Keuringsverslag van een elektrische laagspanning- en zeer lage spanningsinstallatie

NIET CONFORM

Straatnaam	Felix Timmermanslaan
Huisnummer	9
Busnummer	2
Postcode	2630
Gemeente	AARTSELAAR
Land	België

Aard onderzoek: Controlebezoek van een huishoudelijke installatie volgens (KB 08/09/2019) - AREI Boek 1- 6.5. en 4.2.4.3.

Afbeelding schakel- en verdeelbord:

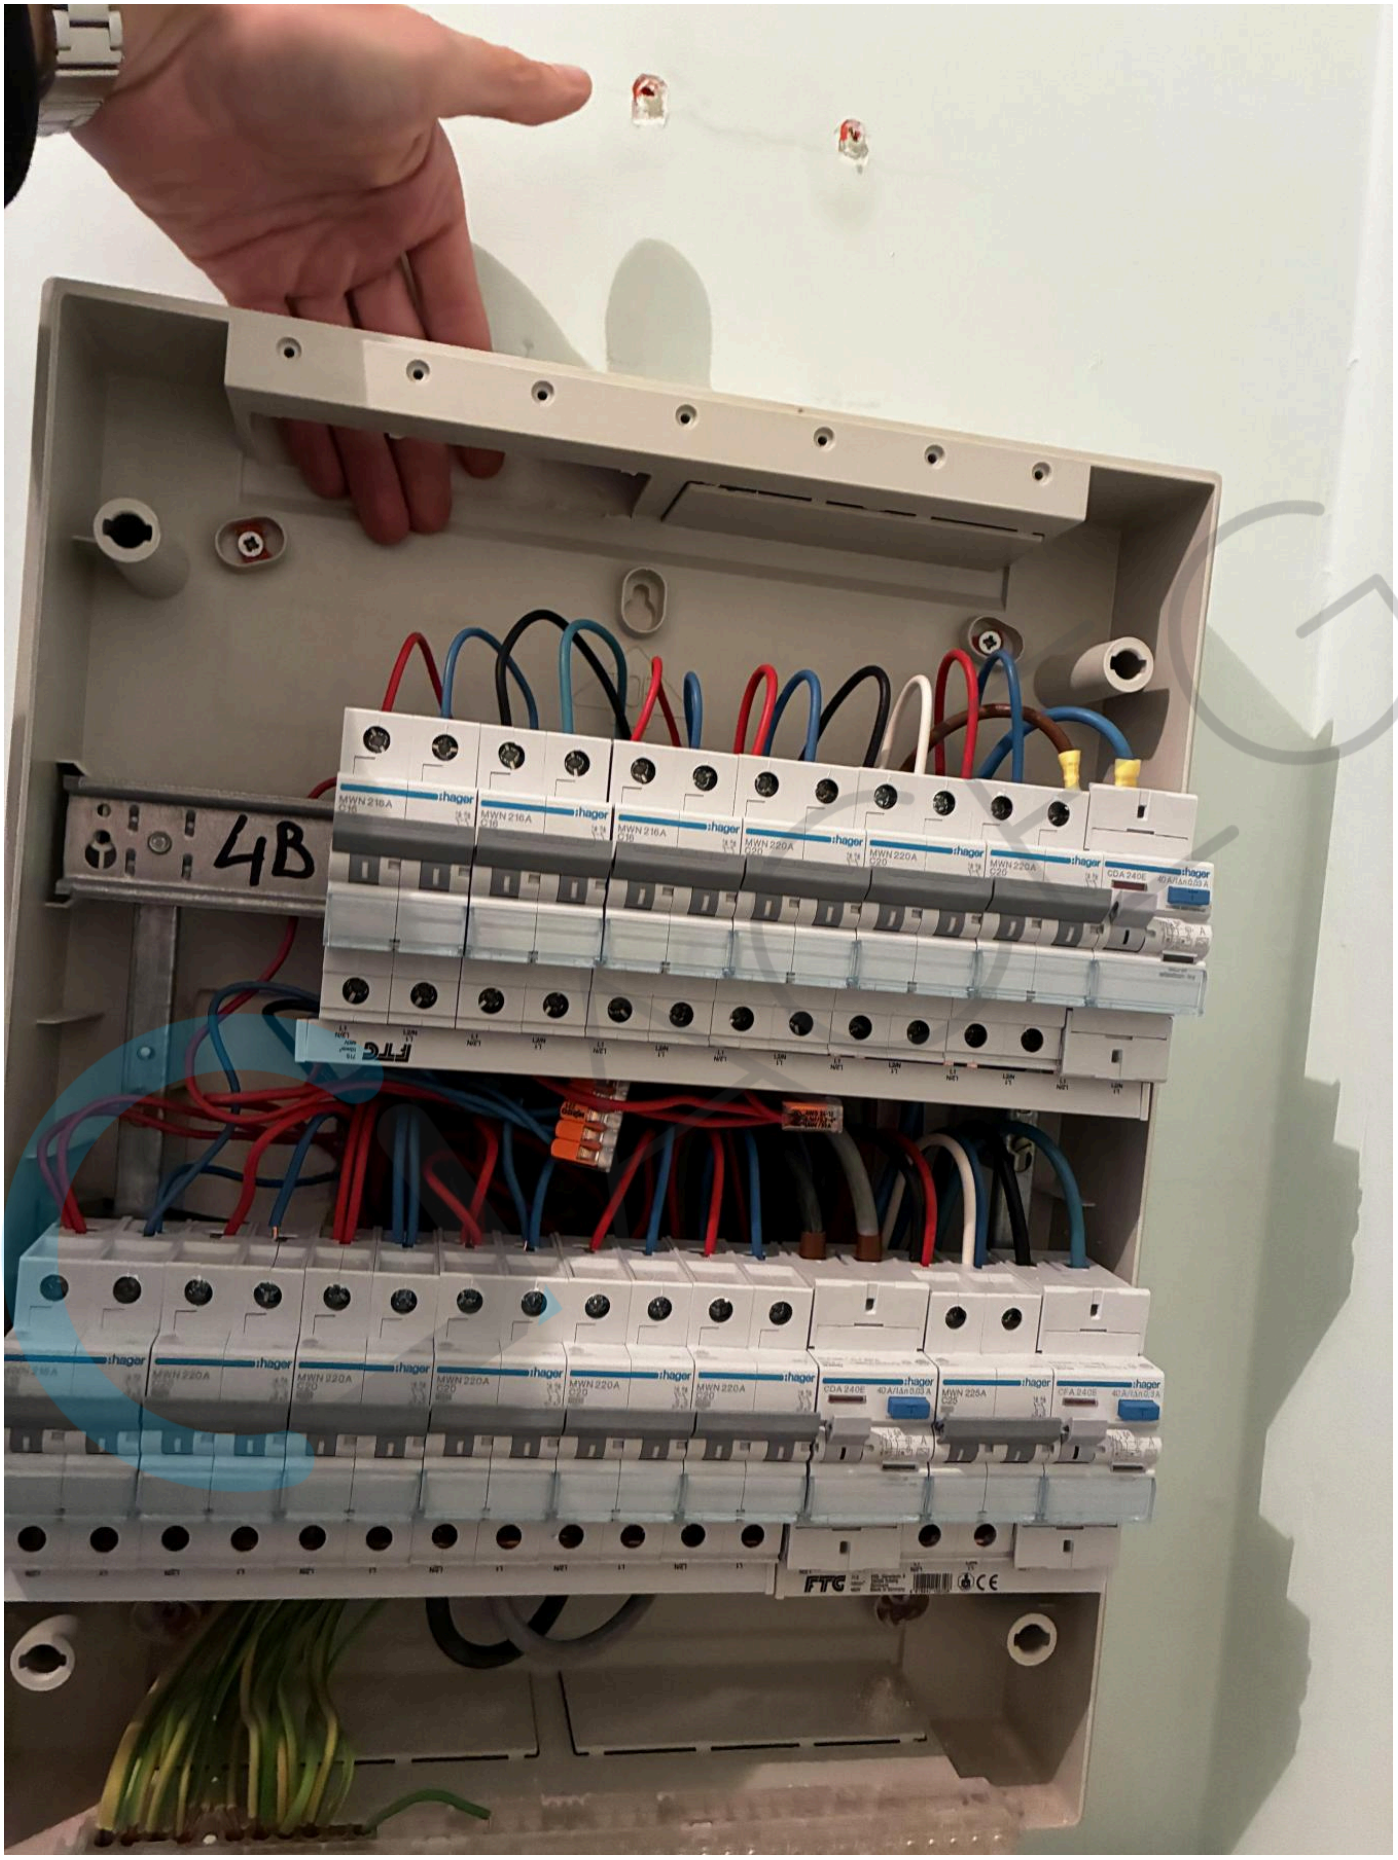
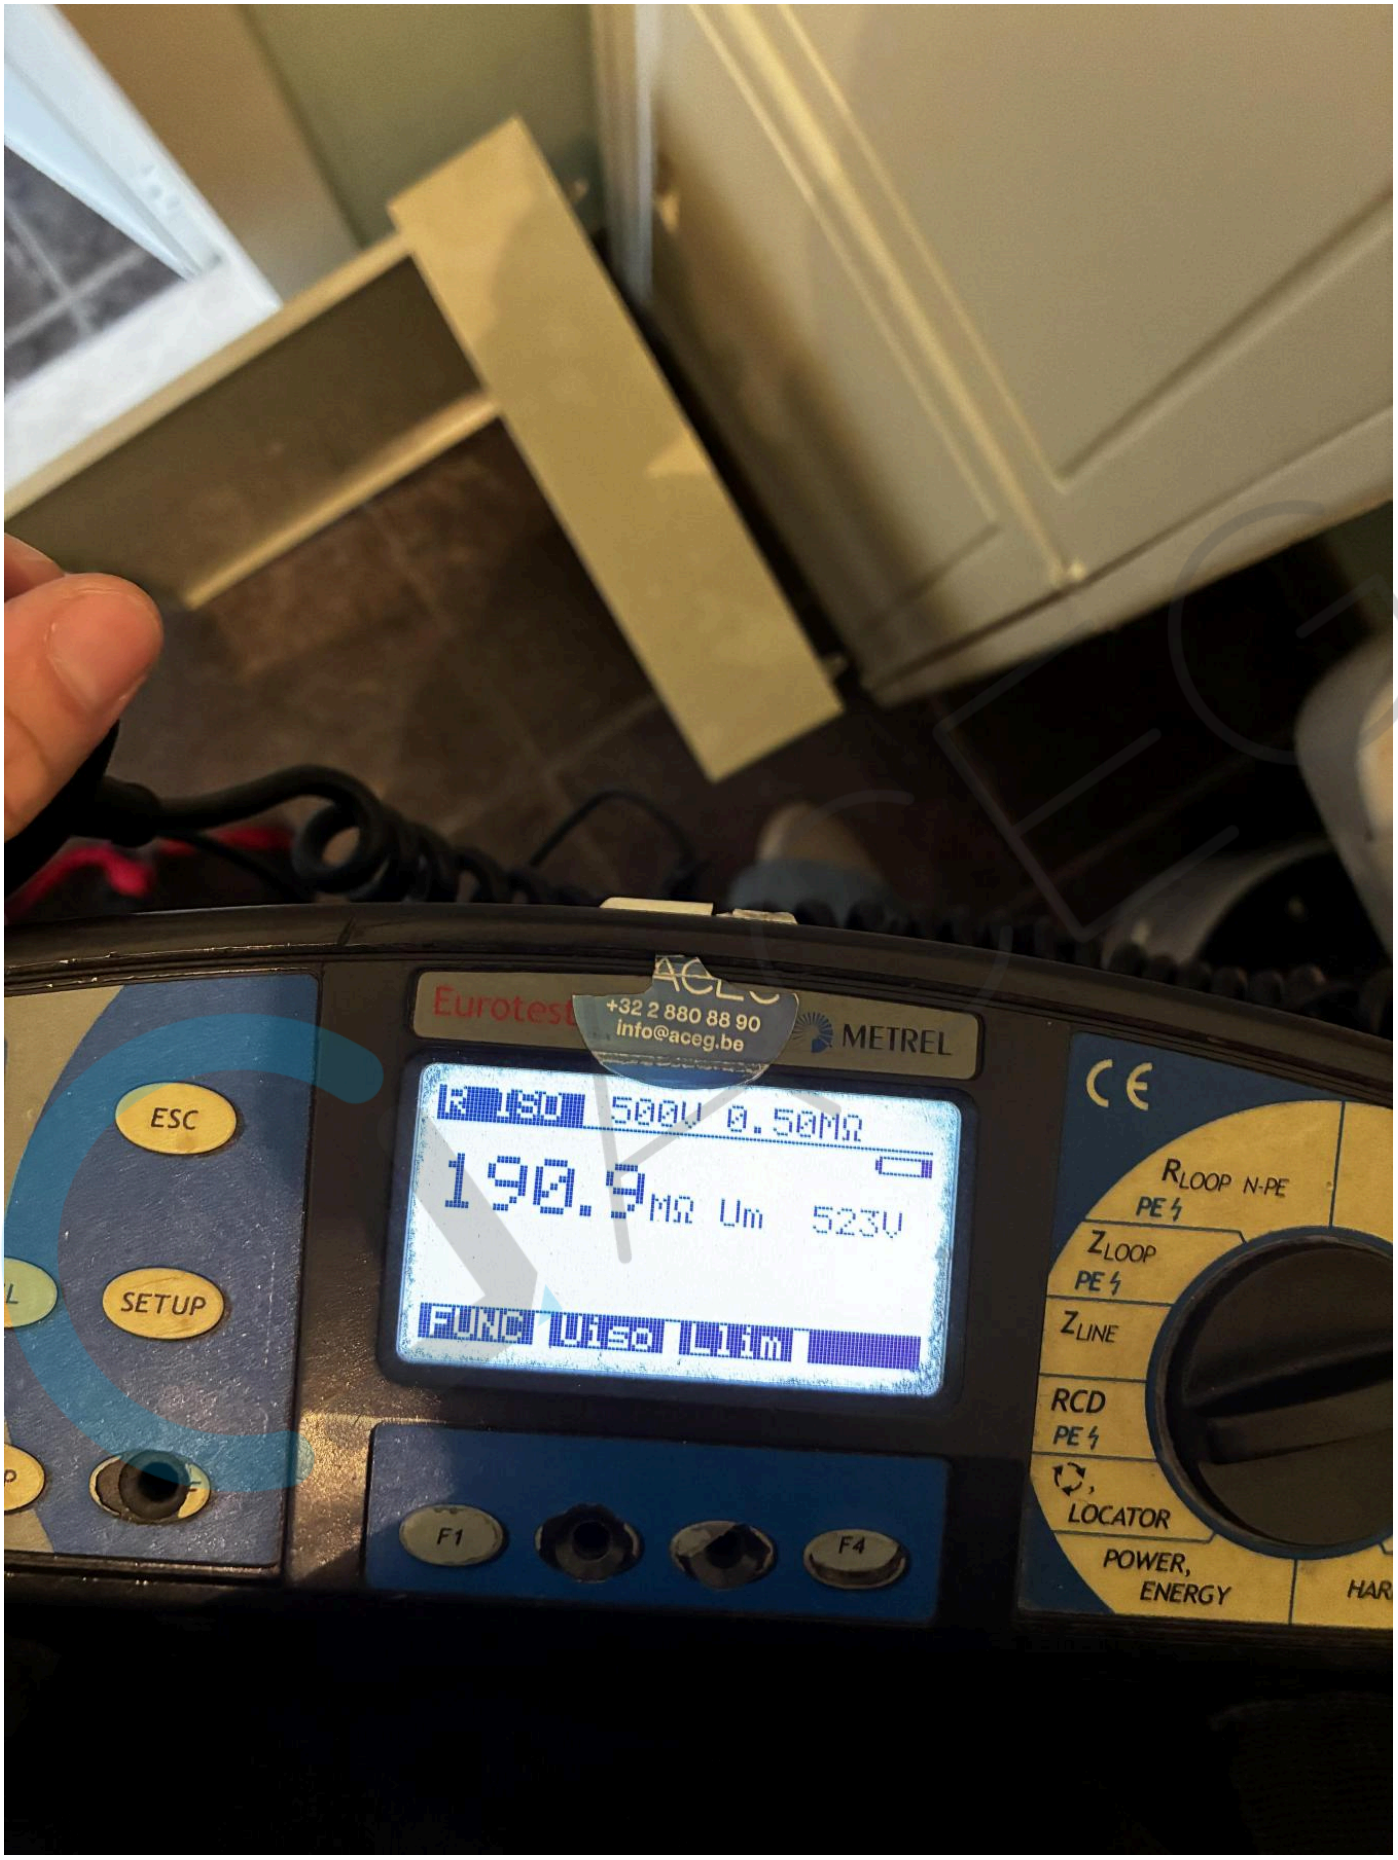
I5.11 Niet gebruikte invoeringen van het verdeelbord zijn niet correct of onvoldoende afgedicht. (Boek 1 Afdeling 5.1.4. en 4.2.2.3.)
